CONSEIL GÉNÉRAL
DES HAUTS-DE-SEINE

J'ai bien reçu l'avis de l'autorité environnementale relatif au projet d'aménagement de la RD920 Section Sud sur les communes de Massy, Antony, Sceaux et Bourg-la-Reine, et je vous en remercie.

Annexe n°1 : Compléments d'information à l'avis de l'autorité environnementale

Compléments d'information apportés par le Conseil général des Hauts-de-Seine au dossier soumis à l'enquête publique concernant le projet d'aménagement de la RD 920 Section Sud.

Synoptique des réseaux d'assainissement de la RD 920

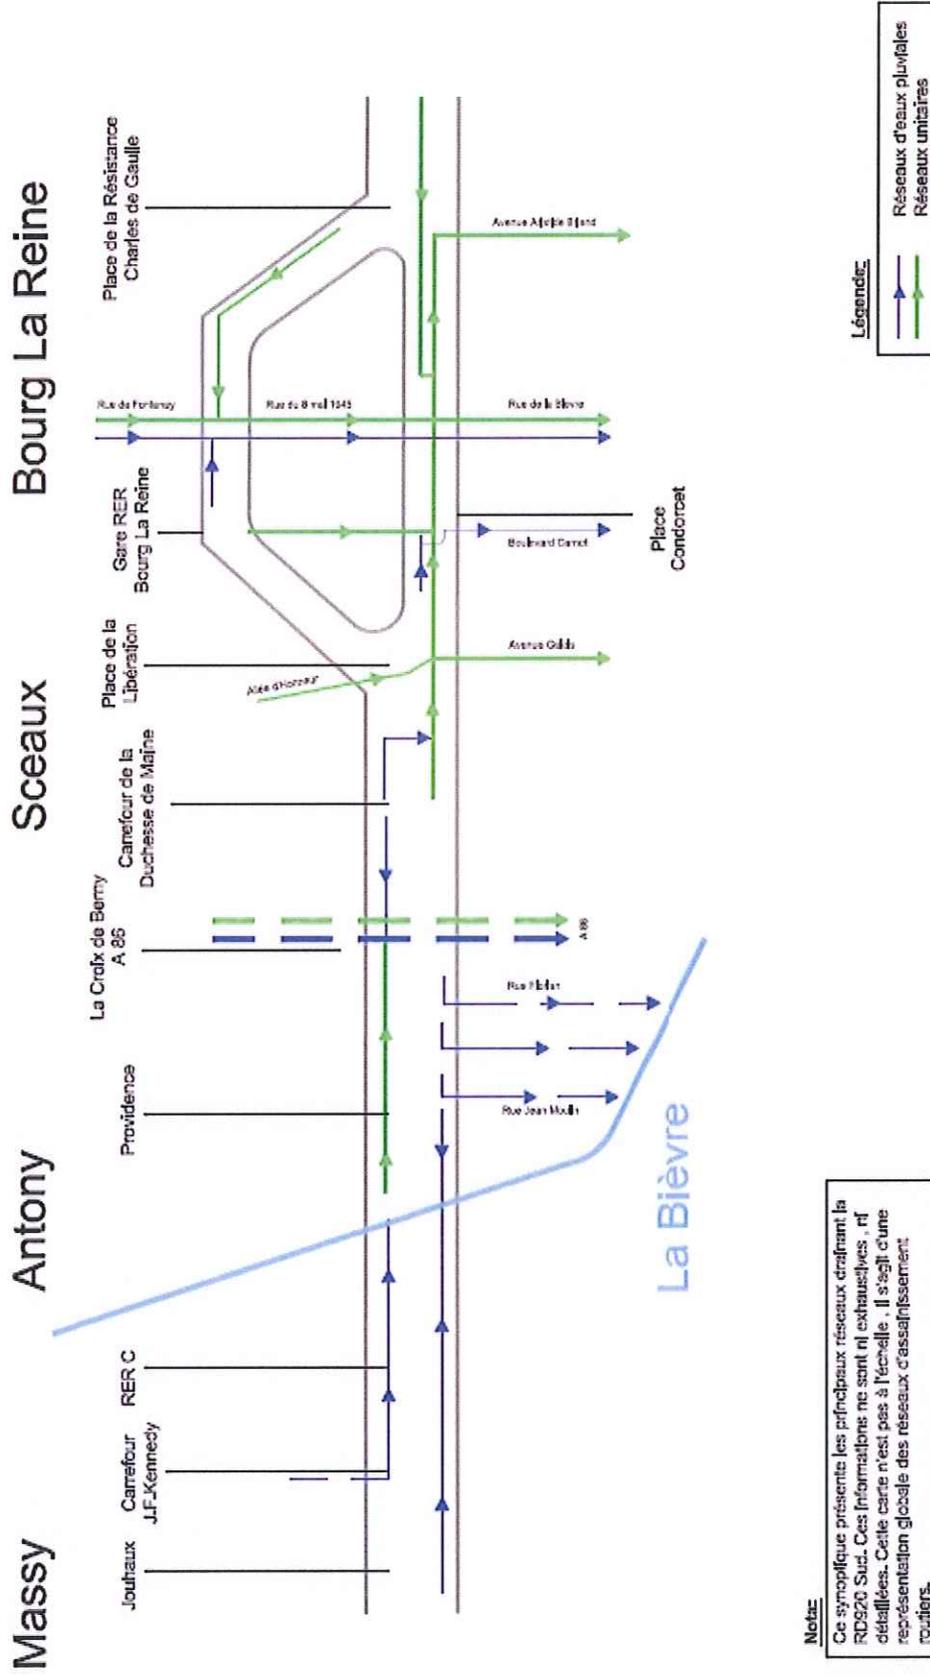
- « *Il aurait été intéressant que le système actuel soit décrit de manière plus approfondie, en précisant les ouvrages de collecte, de rétention et de traitement en fonction...* » (page 4/6).

L'assainissement routier est partiellement séparatif le long du linéaire de la RD 920 ; les réseaux drainant la plateforme routière sont principalement départementaux et gérés par la SEVESC.

Différents impluviums² peuvent être étudiés séparément :

- **Zone Sud de Jouhaux à Providence** : les eaux de la plateforme routière sont drainées à travers des réseaux d'eaux pluviales (réseau séparatif) vers la Bièvre. La Bièvre traverse la RD 920 entre la rue de la Bièvre et l'avenue Gabriel Péri sur la ville d'Antony, elle est à ce niveau canalisée en sous-terrain. Elle suit ensuite la rue René Barthélémy avant de prendre direction vers le Nord jusqu'à son exutoire (la Seine et la station d'épuration de Valenton).

- **Zone de Providence à la Croix de Berny (A86)**: les eaux de plateforme routière de la voie sens nord-sud sont drainées à travers un réseau séparatif vers la croix de Berny. Elles rejoignent un collecteur unitaire qui longe l'A86. Les eaux de l'autre plateforme (voie sud-nord) sont quant à elles drainées par différents réseaux d'eaux pluviales vers la Bièvre présente à l'Est (rue Jean Moulin, rue Buffon et rue Florian).

- **Zone de la Croix de Berny (A86) au carrefour de la Duchesse de Maine**: les eaux de la plateforme routière sont drainées à travers un réseau séparatif vers la Croix de Berny. Elles rejoignent un collecteur unitaire qui longe l'A86.

- **Zone Nord du carrefour de la Duchesse de Maine à la place de la résistance Charles de Gaulle** : les eaux de la plateforme routière sont majoritairement drainées par un réseau départemental unitaire. Ce réseau draine les eaux usées et pluviales du Sud Ouest vers le Nord Est. Il est fortement ramifié ; les collecteurs principaux drainent les eaux vers l'Est au niveau de l'avenue Galois, de la rue de la Bièvre et de l'avenue Aristide Briand.
Certaines zones de faible surface sont drainées par des réseaux séparatifs : le centre de Bourg la Reine (sens sud-nord) a un réseau d'eaux pluviales qui mène les eaux vers l'est au niveau du boulevard Carnot ; une partie du boulevard Maréchal Joffre est drainée par un réseau d'eaux pluviales menant les eaux vers l'est par la rue de la Bièvre.

Le synoptique joint en annexe n°2 illustre la description précédente. Cette description fait suite à une première analyse sommaire et globale du réseau ; elle sera par la suite poursuivie par des études détaillées afin de décrire les réseaux drainant la RD 920 avec précision (vue en plan, profils en longs...).
